RAPORT Z MONITORINGU

PRAWA W ZAKRESIE DOSTĘPNOŚCI

SĄDU REJONOWEGO W TORUNIU

Toruń, 5 grudnia 2022 roku

Zdjęcie nr 1 – gmach budynku Sądu Rejonowego w Toruniu, widok od strony ulicy W. Warneńczyka.

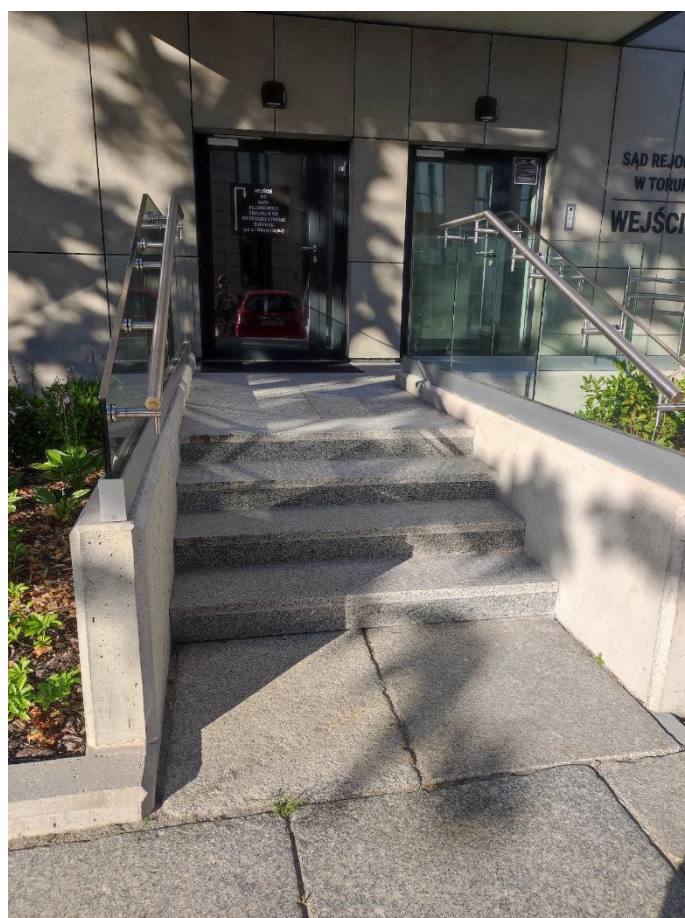
- B.1.1.** W obrębie przejścia dla pieszych brak sygnalizacji świetlnej, zaleca się złożenie wniosku o jej uzupełnienie.
- B.1.2.** W obrębie przejścia dla pieszych brak sygnalizacji dźwiękowej, zaleca się złożenie wniosku o jej uzupełnienie.

- B.1.3.** Na przejściu dla pieszych brak obniżen krawężników. Zaleca się złożenie wniosku o ich obniżenie do wysokości nieprzekraczającej 20 mm (dla komfortu użytkowników wózków, osób korzystających z pomocy ortopedycznych oraz rodziców lub opiekunów z dziećmi).

- B.1.4.** W obrębie przejścia dla pieszych brak oznaczeń dotykowych – zaleca się złożenie wniosku o wyposażenie go w fakturę ostrzegawczą: pas o szerokości 0,60-0,90 m, znajdujący się przed przejściem.

W odpowiedzi na raport wstępny sąd wskazał, że w zakresie rekomendacji B.1.1.-B.1.4. czyli dostępności architektonicznej otoczenia sądu w zakresie ww. rekomendacji odpowiednim organem do ich załatwienia będzie Miejski Zarząd Dróg w Toruniu. Sąd przekaze rekomendacje w tej sprawie do wskazanego organu.
